Université Toulouse Jean Jaurès

RAPPORT DE DIAGNOSTIC

**Centre universitaire de l'Ariège
Foix (09)**

Affaire BETEP n°22/03021

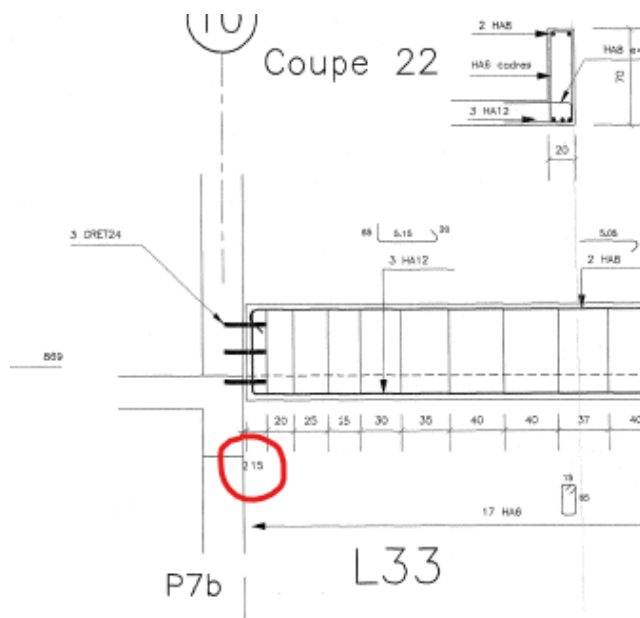
La largeur du joint de dilatation n'est pas indiquée sur la vue en plan. Nous l'avons trouvée dans les DOE, sur le plan de ferrailage n°22. Elle est seulement de 2cm.

En zone sismique 1a, les joints de dilatation devraient être au minimum de **4cm au lieu de 2cm indiqué sur le plan**. La faible largeur du joint de dilatation ne permet pas d'éviter l'entrechoquement des 2 blocs lors d'un séisme.

De plus, nous avons constaté sur place la présence d'un polystyrène dans le joint. Les joints doivent restés vides en zone sismique.

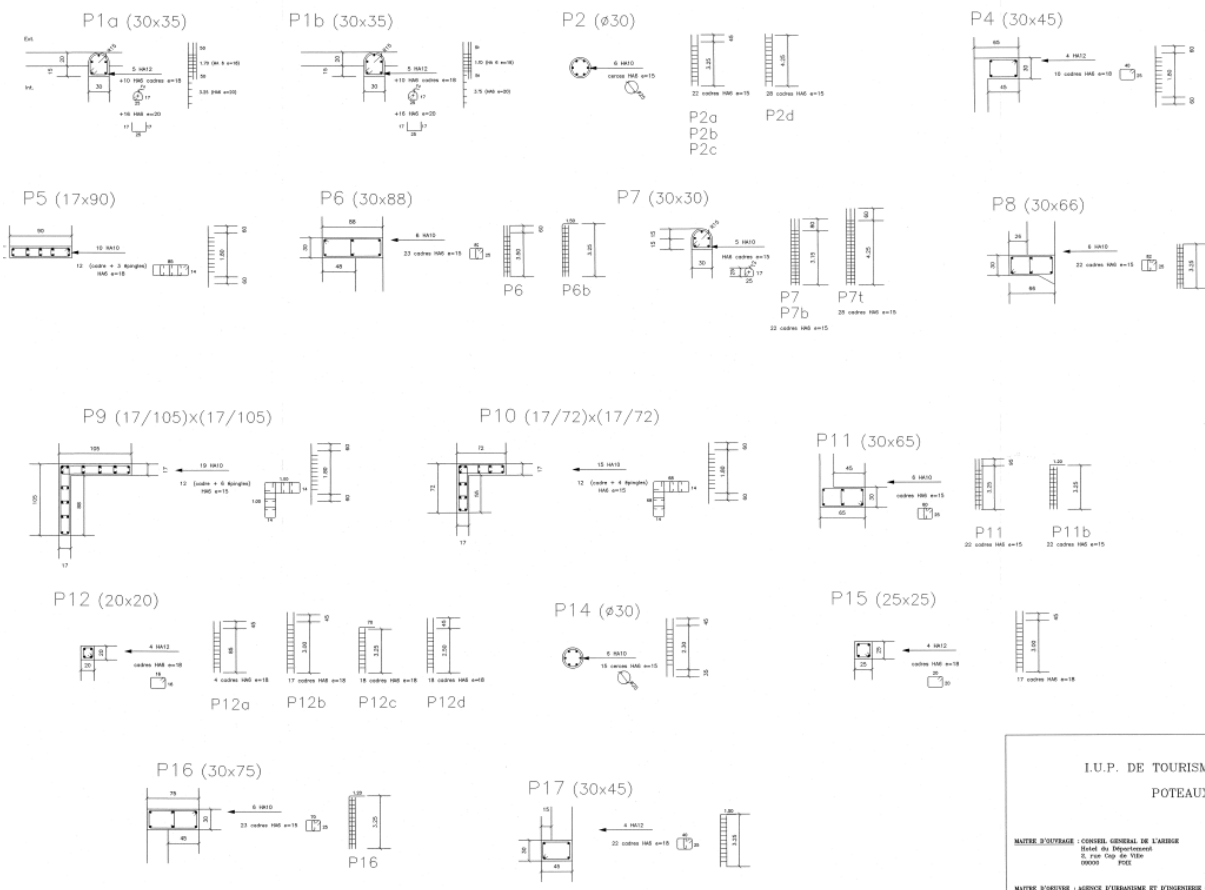
Nous notons l'utilisation de goujons CRET pour reprendre l'appui des poutres, linteaux, palier escalier et volée d'escalier. La transmission de charge au moyen de goujons est strictement interdite par les règlements sismiques. L'absence de la double structure est préjudiciable et est une faute de conception.

Nous notons également que les fondations isolées ne sont pas liaisonnées entre elles comme le stipule les normes sismiques. Elles doivent être liaisonnées dans les 2 directions par un réseau de butons.

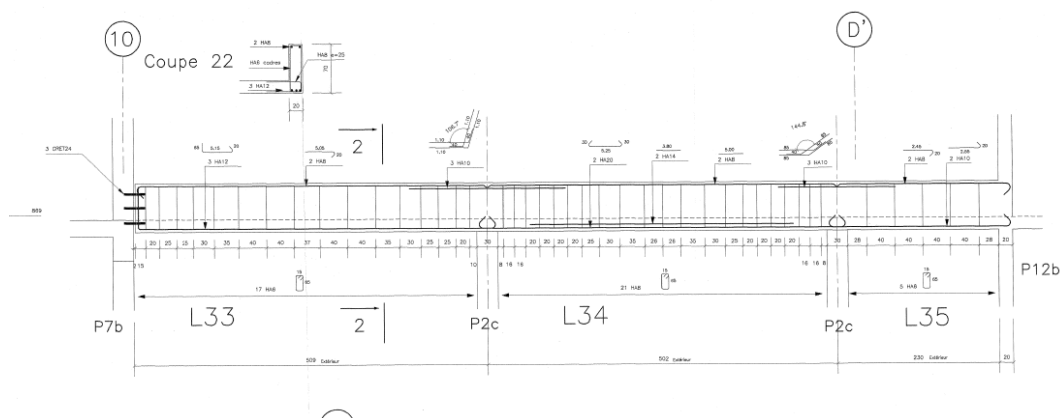
Concernant les poutres (plan DOE n°22), nous constatons les mêmes observations, à savoir un problème sur l'espacement des cadres :

- Cadres non resserrés en zone critique (non conforme)
- Espacements trop importants, en zone courante il ne faut pas dépasser 0.5d, soit pour une poutre de 70cm de haut, un espacement maxi d'environ 32cm. Sur la poutre, on note des espacements de 37 et 40cm ; donc non conforme

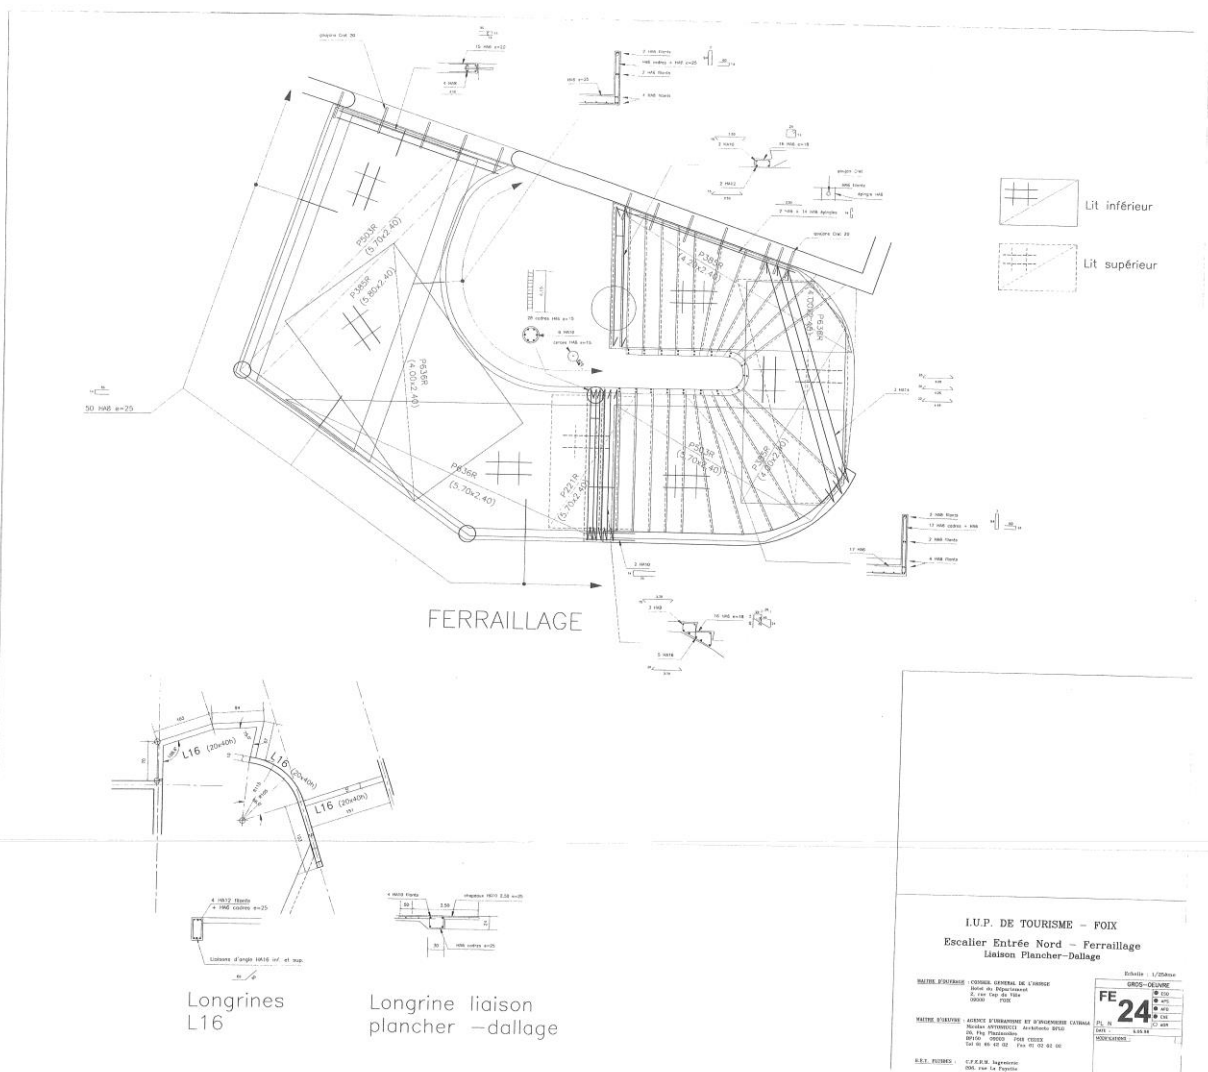
Nous remarquons que le palier d'escalier est repris sur le mur de l'autre bloc par l'intermédiaire de goudjons CRET, strictement interdit en sismique.

La portée approximative du palier d'escalier varie de 4.93m à environ 5.80m.
L'épaisseur de la dalle est de 18cm.

- Armatures inf = 9.31 cm²/ml
- Flèche f = 1.76 cm > flèche limite = 1.08cm

Le ferrailage réel compris dans la dalle est une superposition de 2 treillis soudés : P503R + P385R ; soit une section d'aciers de : 8.88 cm²/ml.

Le ferrailage réel est inférieur au ferrailage théorique ; il manque 5% d'armatures.
De plus, la vérification de la flèche montre qu'on dépasse la flèche admissible limite.
Le palier de l'escalier est donc sous dimensionné.

Cela peut expliquer que le garde-corps s'écarte du poteau, la flexion doit être un peu trop importante et la finition entre le poteau et le garde-corps craque.

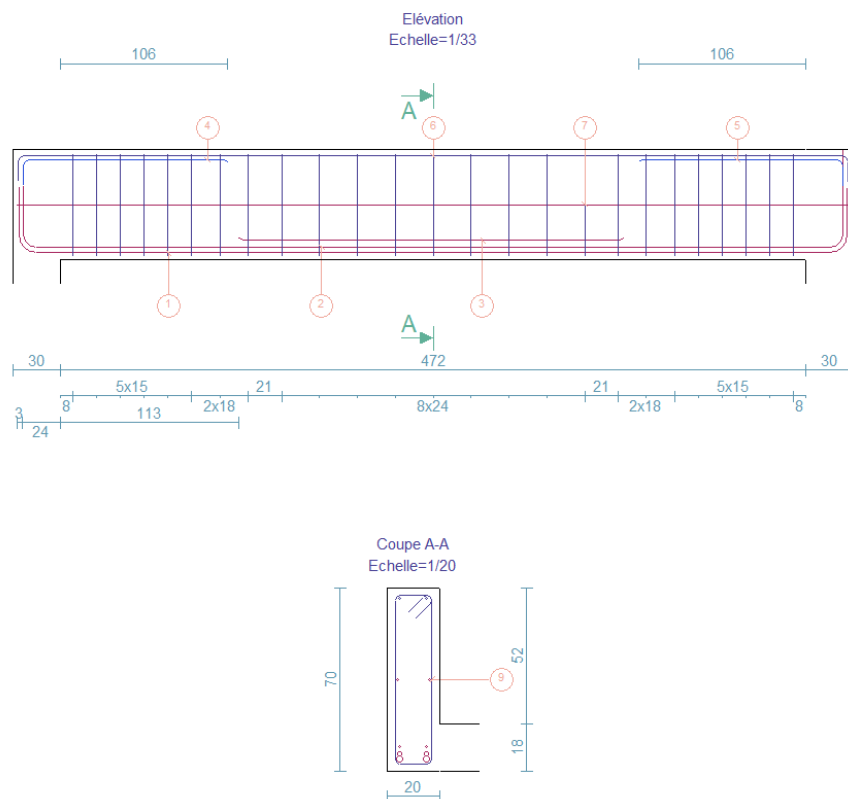
Nous vérifions la poutre avec le logiciel GRAITEC, au BAEL avec le règlement PS92 activé. Nous obtenons :

- Armatures inf = 10.56cm², soit 11.3 % d'armatures en plus.

La poutre existante est donc sous ferrailée, il manquerait 2HA10 en partie basse.

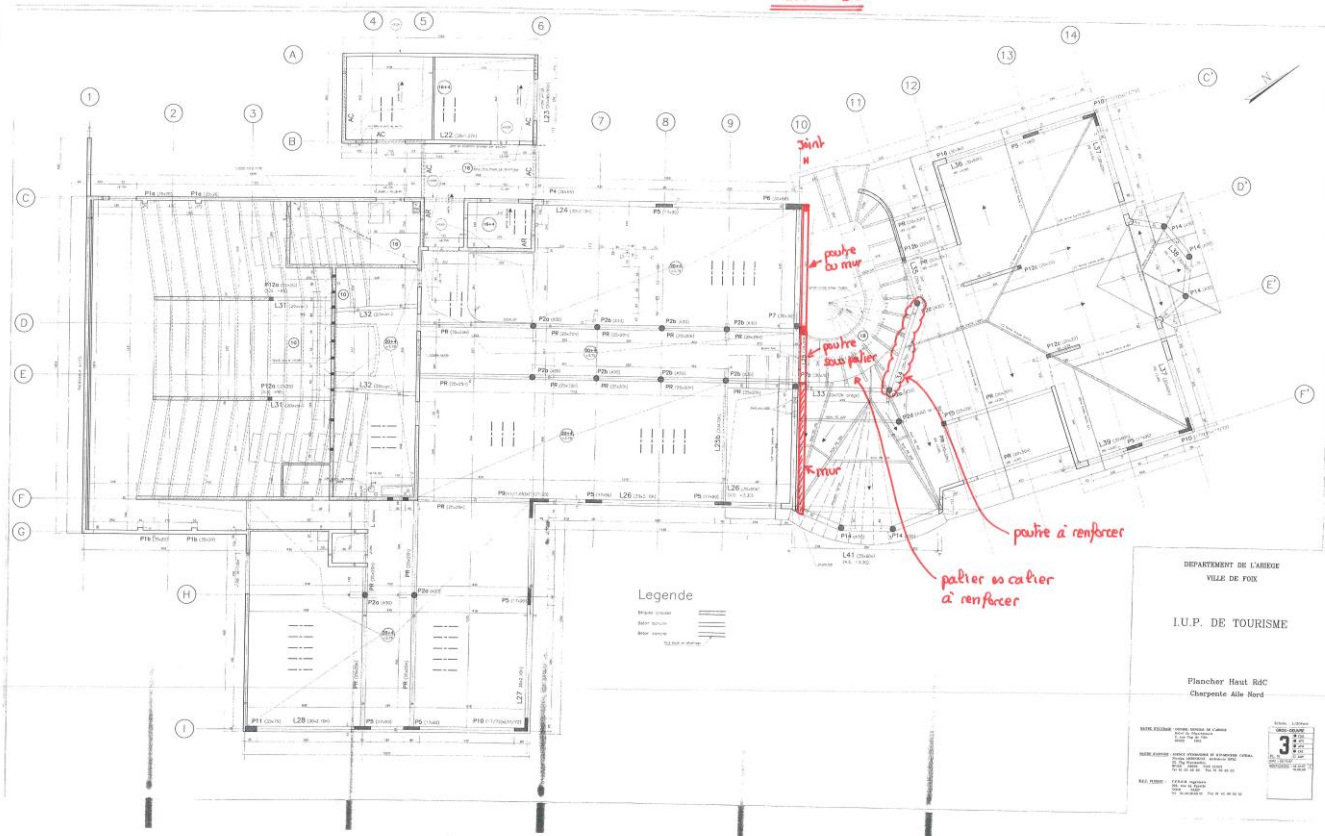
- Réalisation d'une double structure au niveau du joint de dilatation qu'il faudra fonder
- Fondation de cette structure par micropieux (à voir avec géotechnicien)
- Renforcement de fondations existantes par micropieux pour arrêter les tassements différentiels
- Réalisation de butons entre fondations
- Ajouter un système de longrines et micropieux pour supporter le plancher hourdis du hall. On peut pour cela scier la zone en dallage sur terre-plein (épaisseur 10cm sur plan) pour pouvoir réaliser cette structure
- Recouper la portée du plancher hourdis en 2 par un système de poteaux/poutres + fondations par micropieux dans le vide sanitaire
- Renforcement de la poutre L34 soit par des plats carbone, soit par un profilé métallique en sous face
- Renforcement du palier d'escalier, soit par plats carbone, soit avec des profilés métalliques en sous face.
